«ZXM-Jasper»

ревизия 00

Описание изменений и доработок платы компьютера.

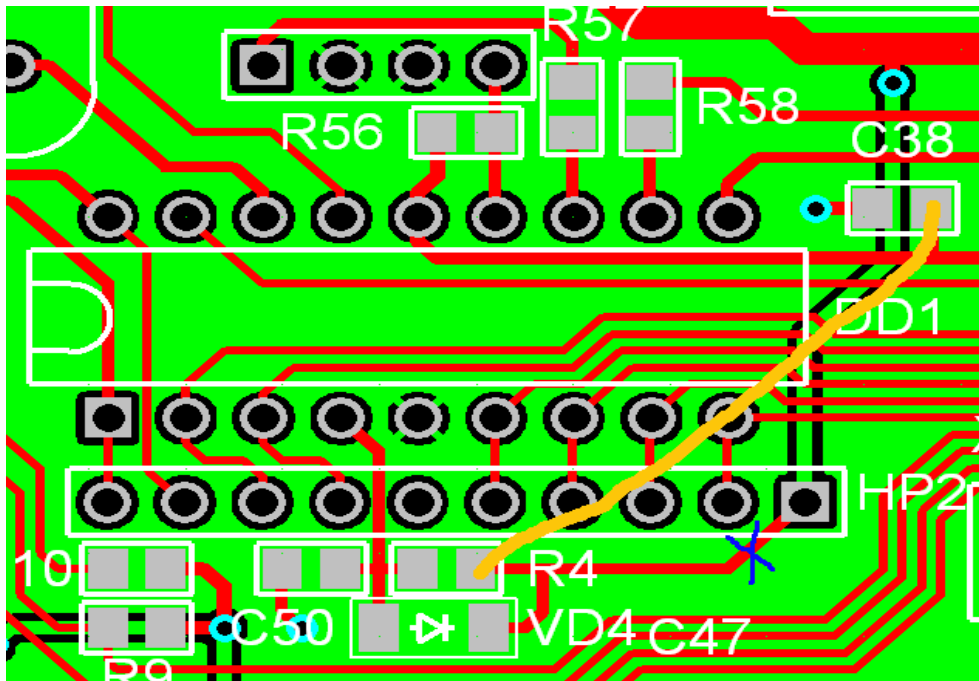
1. Изменение схемы формирования сигнала MCLR/. При проектировании схемы компьютера была допущена ошибка в формирователе сигнала сброса микросхемы DD1 (PIC16F88). Питание этой цепи осуществлялось общим питанием +5V и в результате чего при использовании дежурного режима блока питания АТХ, старта микроконтроллера не происходило. Это приводило к неработоспособности компьютера. Чтобы исправить этот недочет, нужно изменить схему питания этой цепи, как показано на рисунке.

Итак, чтобы реализовать измененную схему необходимо проделать следующие операции:

- Отрезаем дорожку, идущую от элементов R4 и VD4 к элементу HP2;
- Припаиваем проводник с одной стороны к контактной площадке R4 или VD4, а с другой стороны к контактной площадке C38, сигнал +5VSB.

Как это выглядит на реальной плате.

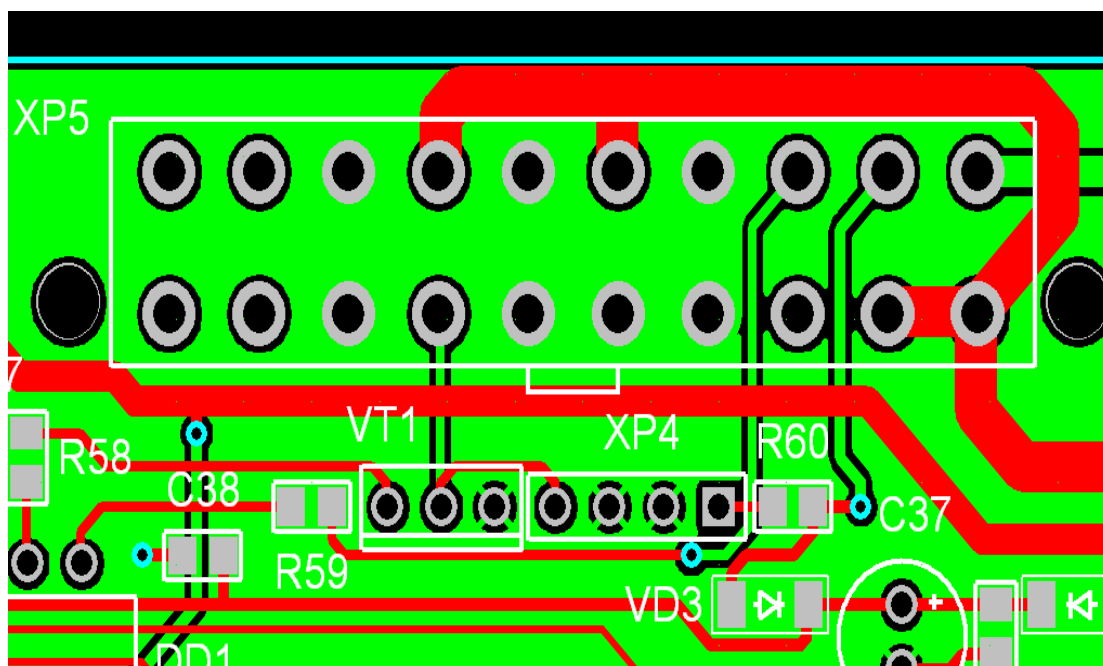
2. Разъем XP4 стоит очень близко к разъему XP5. В результате чего, при установке в разъем XP5 ответной части, то его защелка задевает разъем XP4. Исправить данный недостаток можно путем загиба штырьевой части разъема XP4 так чтобы защелка ответной части разъема XP5 перестала задевать.
